监 理 通 知 单

工程名称：天合肥城石横镇 150 兆瓦农光+渔光互补项目（一期 80MW）

编号：ZHLJL-THSHZ-004

事由：关于升压站 SVG 电抗器基础施工质量情况，

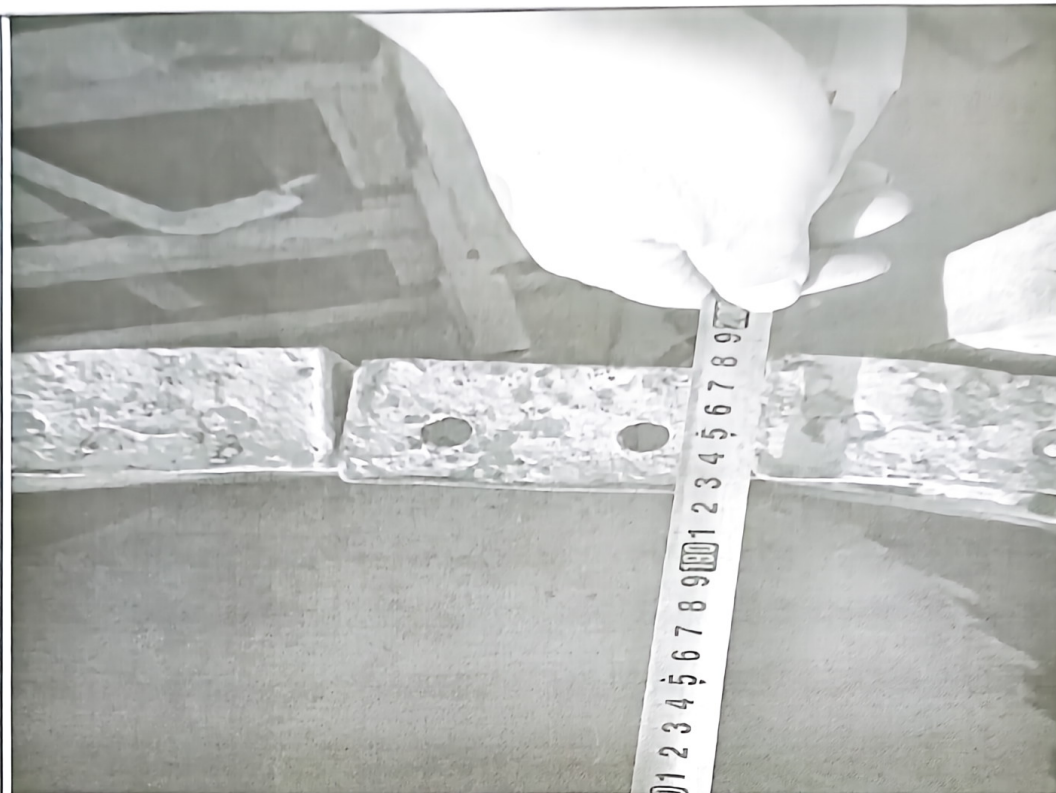
17 日上午监理单位对升压站辅助泵房基础、svg 基础、电抗器基础验收发现以下质量问题：

- 1、辅助泵房基础宽与图纸不符，图纸要求宽 5 米，现场实际 4.95 米。
- 2、电抗器基础与图纸不符，图纸要求直径 2 米，现场实际直径 1.93 米；
- 3、18 日下午监理项目部对已整改完成的电抗器复验仍然还是 1.93 米；

针对以上质量问题，要求你单位整改完成后认真自检对施工人员做好技术交底自检完确认合格后再报监理验收

- 1、已通知施工单位对辅助用房地梁模板进行整改，已由项目部及监理单位再次检验并符合图纸
要求；
- 2、施工单位已将电抗器基础模板进行重新调整，经项目部及监理单位再次检验，已符合图纸要
求。
